**ESTUDO DE IMPACTE AMBIENTAL DA ALIMENTAÇÃO ARTIFICIAL DE PRAIA NO TROÇO COSTEIRO A SUL DA FIGUEIRA DA FOZ (COVA-GALA – COSTA DE LAVOS)**

**ADITAMENTO 01**

Abril, 2023

**Figura 1 – Evolução da foz do Mondego e do litoral adjacente desde Buarcos até à praia da Cova (reproduzido de Dias et al, 1994)**

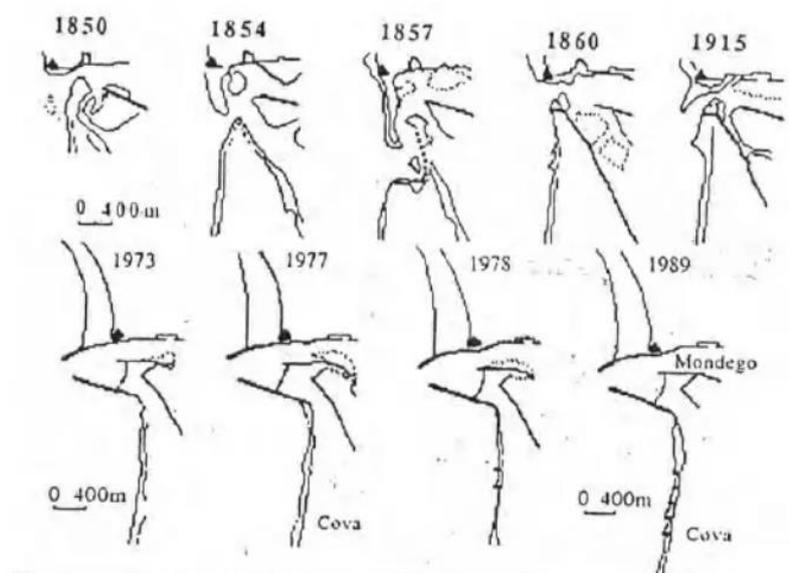
*3.1.1 Apresentar informação sobre a estimativa do défice sedimentar longitudinal decorrente da construção da embocadura do rio Mondego, com referência a partir do ano de 1965 até ao presente*

Em 1929, deram-se início às obras correspondentes à primeira fase do Plano Portuário com a construção de um molhe sul, com 250 m, situado 150 m a norte do molhe existente, o que reduziria a embocadura do porto para a largura de 300m. Em 1959 a construção do projeto de Carlos Krus Abecasis que consistiu na construção de dois molhes convergentes, um a norte e outro a sul, com comprimentos respetivamente de 900m e 950m. A cabeça dos molhes ficava a cerca de 8m de profundidade abaixo da maré baixa, tendo o molhe norte sido concluído em 1965 (Abecasis et al, 1970). Como consequência da implantação destas estruturas, iniciou-se, a partir de 1960, um período de acentuado avanço da linha de costa, a norte da embocadura (Figura 1).

Este avanço resultou da acumulação de sedimentos, transportados longilitoralmente, de encontro ao molhe norte do porto da Figueira da Foz. Estes sedimentos serão sobretudo provenientes da zona costeira a norte do cabo Mondego, apresentando Abecasis et al. (1992) resultados de estudos que, recorrendo à marcação de areias através de radioisótopos, permitiram verificar a existência de transporte sedimentar ao longo do Cabo Mondego. Duarte & Reis (1992) referem que na primeira década após a construção dos molhes se observaram taxas de acumulação da ordem dos

30m/ano defronte do Forte de Santa Catarina (junto ao molhe norte) e de 7m/ano em Buarcos (2 quilómetros a norte da barra).

Em contrapartida, a sul da foz do Mondego, começaram a sentir-se os primeiros efeitos da erosão, logo após a edificação dos molhes. Junto a Cova, registou-se um agravamento acentuado do recuo da linha de costa, sendo apontados valores extremos de erosão da ordem dos 30 m/ano em 1976 (Duarte & Reis,1992).

**Figura 2 – Descarga de sedimentos, provenientes de dragagens, a sul da embocadura e acima da cota -12,00 (ZH)**

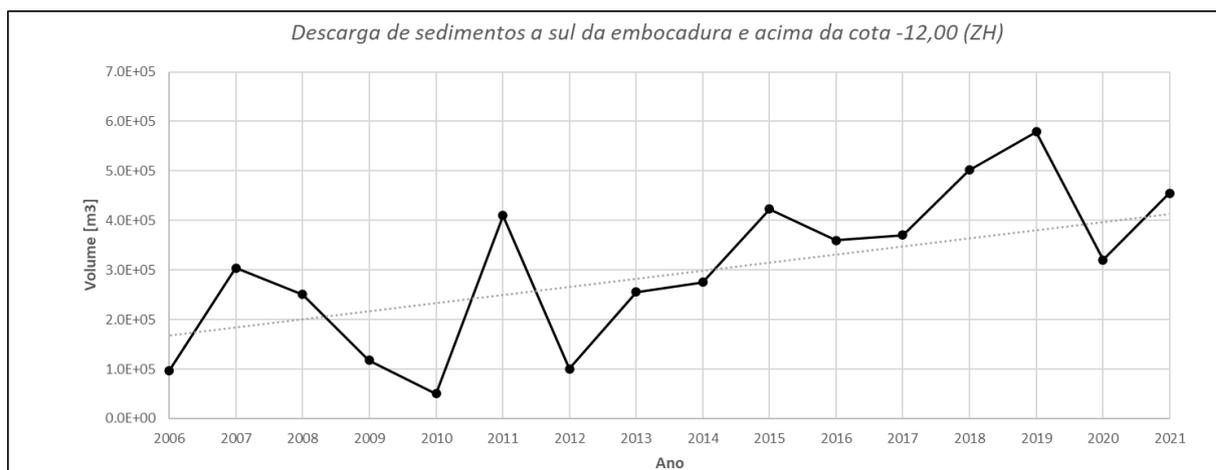
*3.1.2 Apresentar informação sobre a descarga de sedimentos, provenientes de dragagens, a sul da embocadura e acima da cota -12,00 (ZH), após 1965*

Na figura seguinte estão apresentados os volumes anuais de descarga de sedimentos, provenientes de dragagens, a sul da embocadura e acima da cota -12,00 (ZH).

A APFF reportou que, no período de 2002 a 2005, os sedimentos eram comercializados ou depositados ao largo, nas batimétricas de -15 m e de -40 m (ZH), ou em aterro.

Só a partir de 2006 há registo de inertes depositados acima da cota -12 m (ZH).

**Figura 3 – Evolução da posição relativa da linha de água (ou linha de costa) nos Transectos 1 e 2. Aumento da distância X no perfil corresponde a um avanço da linha de costa e uma diminuição a um recuo.**

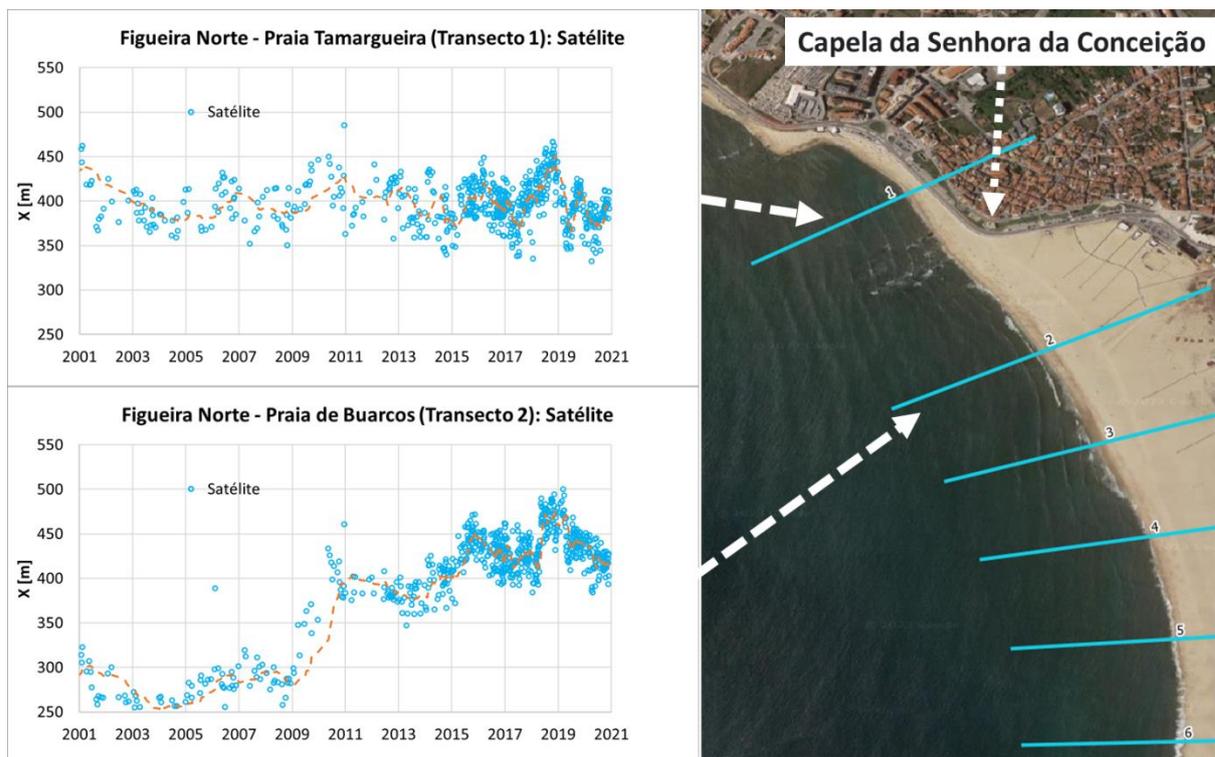
3.1.3 Apresentar uma avaliação sumária da evolução futura do perfil de praia nas zonas balneares/praias a norte da área de empréstimo e caracterização dos impactes associados, uma vez que é expectável a ocorrência de perda de areal (embora temporária e reversível) a norte deste troço costeiro

As observações de satélite focadas na linha de água (Sentinel-2) mostram que a norte da capela da Senhora da Conceição, pelo menos desde 2001, não se observou nenhuma tendência persistente de avanço ou recuo da linha de costa (Transecto 1 - Figura 3). Dos dados de satélite não é perceptível nenhuma alteração significativa após a extensão do molhe. A sul da mesma capela, até à extensão do molhe norte, a posição da linha de costa (ou linha de água) apresentou um comportamento semelhante ao registado a norte. No entanto, com a extensão do molhe, observa-se já no Transecto 2 um avanço persistente que em 2021 totalizava  $\approx 200$  m.

**Figura 11 – Área de imersão de dragados**

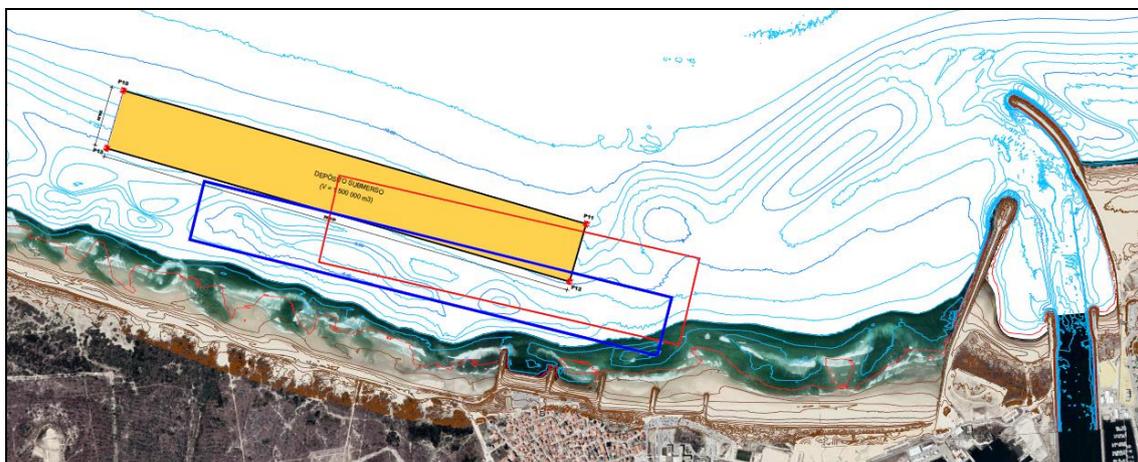
*3.1.4 Clarificar a razão pela qual a zona de imersão em avaliação, não respeita o polígono proposto pela APA/DGRM que originou a proposta do Plano de Afetação para Imersão de dragados não contaminados, atualmente em consulta pública*

A base de partida para a definição da zona de imersão das areias foi o Estudo Prévio elaborado pela APA, e que integrava o Caderno de Encargos para a elaboração do Projeto (o Plano de Afetação para Imersão de Dragados não estava ainda publicado, só o vindo a ser já em 2023, após a conclusão do Projeto). A figura seguinte apresenta a área inicialmente proposta no referido Estudo Prévio (azul), bem como a que é proposta no Projeto (amarela) e a que figura no Plano de Afetação (vermelha).

Figura 13 – Perfil médio da praia

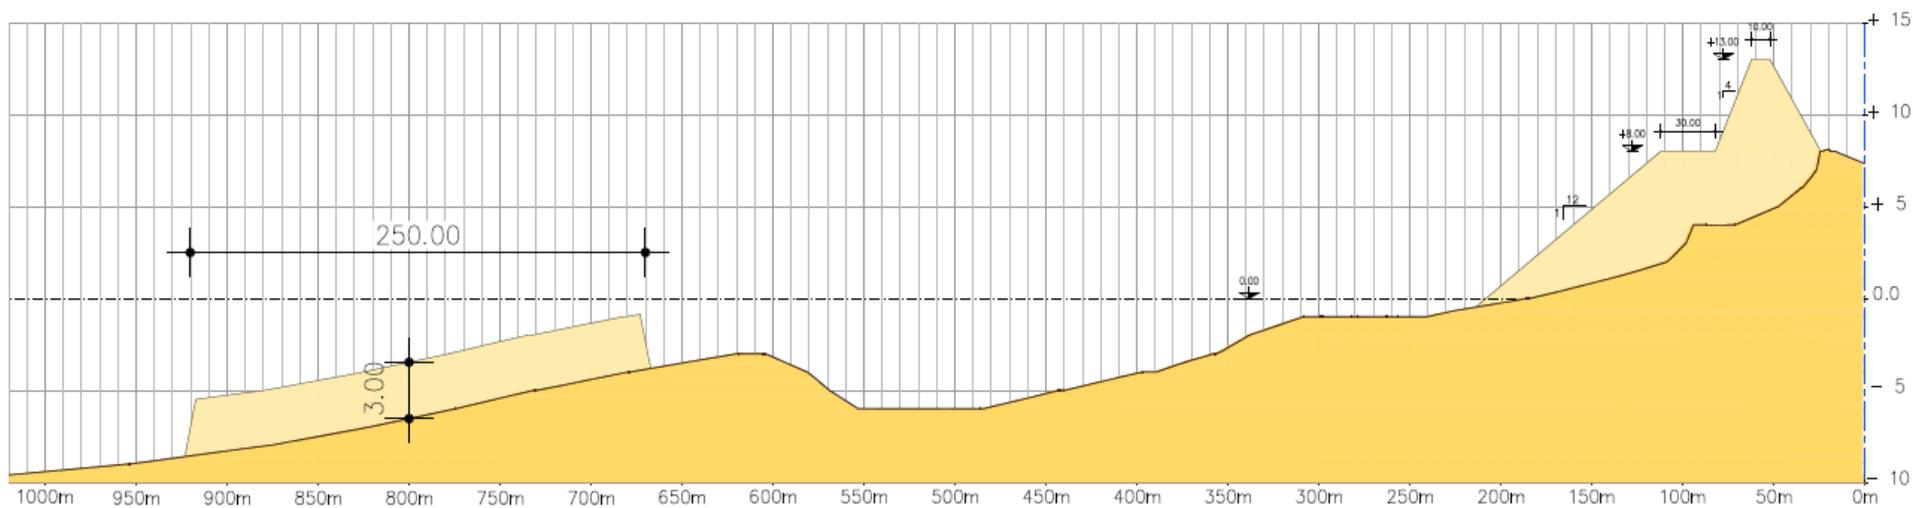
*3.1.6 Apresentar um perfil médio da zona de recarga na praia imersa na fase de obra, eventualmente incluindo a zona de enchimento da parte emersa adjacente*

A figura seguinte apresenta um perfil médio da praia pela zona de depósito na praia imersa (imediatamente após a colocação das areias, e admitindo a colocação da totalidade destas num curto espaço de tempo – isto é, sem qualquer espalhamento natural para lá dos limites do polígono de deposição). Note-se que este perfil está distorcido por fator de 10 na vertical (escala vertical = 10 x escala horizontal).

**Figura 14 – Sobreposição do projeto com a Mata Nacional das Dunas da Costa de Lavos**

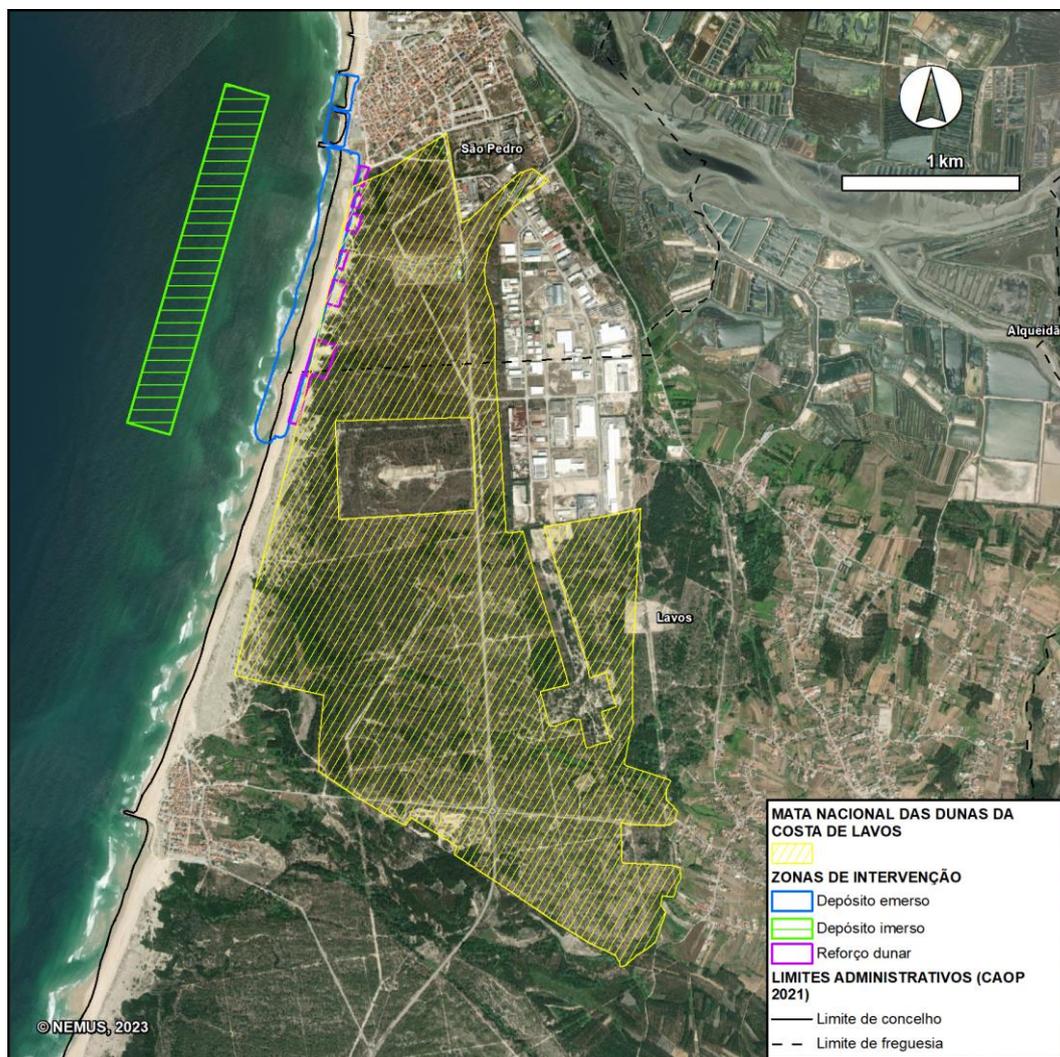
*3.2.4 Incluir referência a todas as atividades/intervenções a desenvolver no interior da Mata Nacional das Dunas da Costa de Lavos (MNDCL).*

*O RS identifica que o projeto abrange a MNDCL, contudo, é omissivo quanto às ações/ intervenções a desenvolver no interior desta área, referindo apenas que "O reforço dunar que será realizado no limite NE da Mata, vai ao encontro dos objetivos de proteção contra a erosão eólica através da fixação das areias móveis" (p.442).*

Na figura seguinte apresenta-se a sobreposição do projeto com a Mata Nacional das Dunas da Costa de Lavos (MNDCL).

As intervenções a desenvolver limite NE da Mata Nacional das Dunas da Costa de Lavos (MNDCL) incluem:

- Deposição e modelação de areias (colocação do terreno às cotas do projeto)
- Colocação de paliçadas para recuperação dunar
- Plantação/transplantação de vegetação dunar
- Fecho de acessos

Proceder-se-á também à remoção de vegetação invasora (por técnicos com formação e experiência de trabalho de combate a espécies invasoras).

Figura 17 – Remember beach-bar

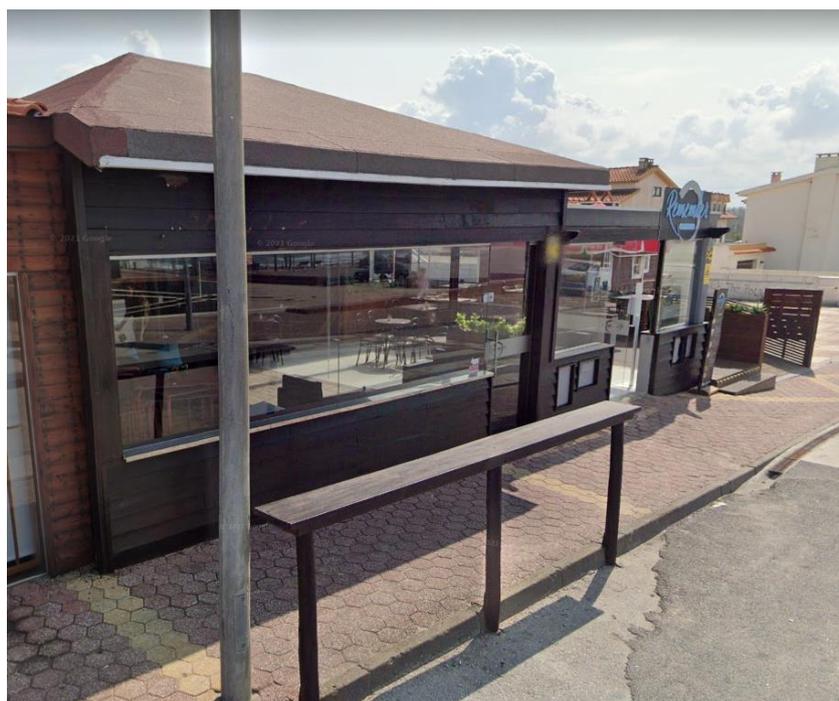
*3.3.1 Apresentar uma proposta de Plano de Acompanhamento das Atividades Económicas afetadas pelo projeto (ou integração deste no Plano de Gestão Ambiental da Obra - PGOA).*

*Este Plano deve ter a indicação das empresas abrangidas pela área do Projeto e de entre estas verificar as que ficariam impossibilitadas de exercer a sua atividade devido à execução dos trabalhos (localizadas em áreas interditas ao público).*

As empresas que se localizam na frente de mar, considerando os locais de enchimento previstos no projeto são as seguintes, de Norte para Sul:

- Entre o esporão 3 e o esporão 5 (Figura 19), verifica-se a presença de cinco estabelecimentos:

1. Escola de Bodyboard/ Surf ABFM (Figura 15)
2. Por do Sol-Café e Snack Bar (Figura 15)
3. Bikini Shop (loja de roupa) (Figura 16)
4. Remember Beach-bar (Figura 17)
5. Mar & Sol Restaurante (Figura 18)
